Vejle Kommune
Teknisk Forvaltning - Kloakafdelingen
Kirketorvet 22
7100 Vejle

Tilladelse til udledning af regn- og overfladevand til sidetilløb til Vejle Å fra nyt boligområde ved Stenagervænget i Skibet – udløb R2.7

J. nr.: 06.11.01-P19-
111-07

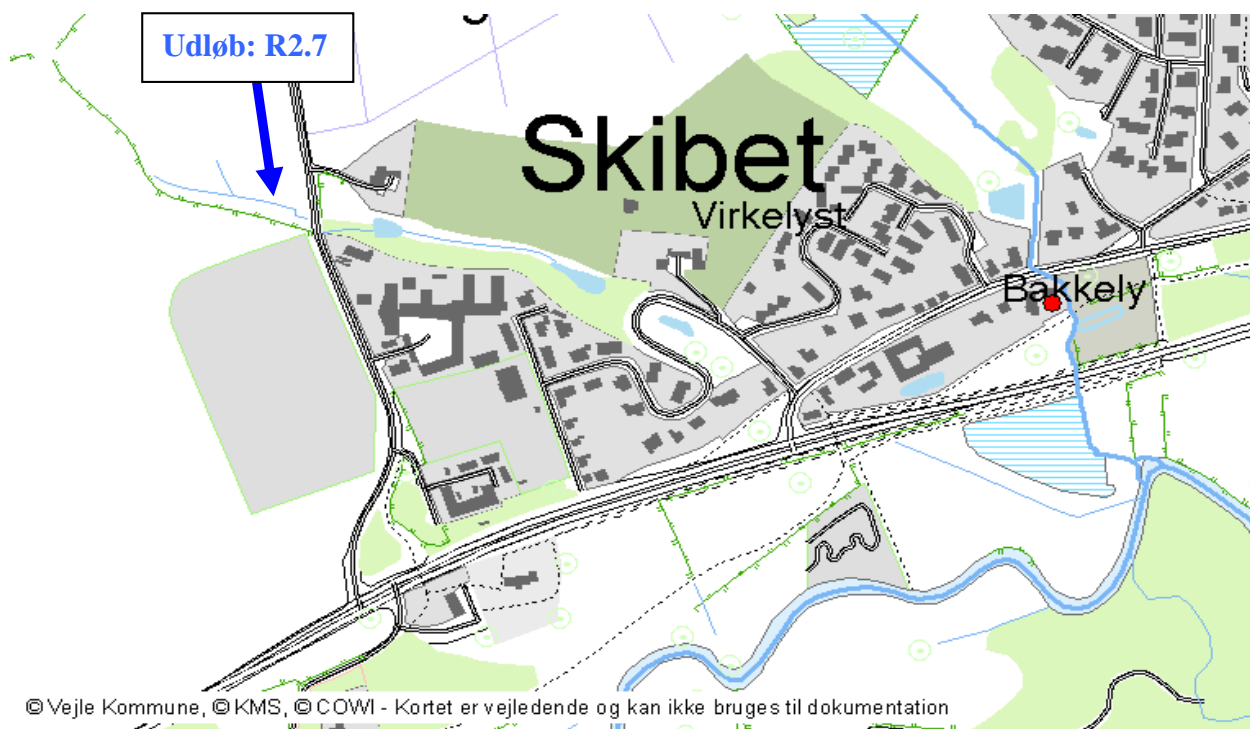
Tilladelsen omfatter en reduceret regn- overfladevandsudledning, der ved udløb R2.7 udledes til vandløbet, som efterfølgende beskrevet og vist.

Det skal sikres, at der sker neddrogning af udledningerne, således at der maksimalt udledes 10 l/s med maksimalt overløb én gang hvert 10 år ($n \leq 1/10$). Bassin skal etableres som vådbassin med minimum 1100 m³ effektivt volumen.

Bassinafløbet etableres med korrekt udformet dykket udløb og skumbræt.

Der skal forelægge afspærringsmulighed på bassinafløbet.
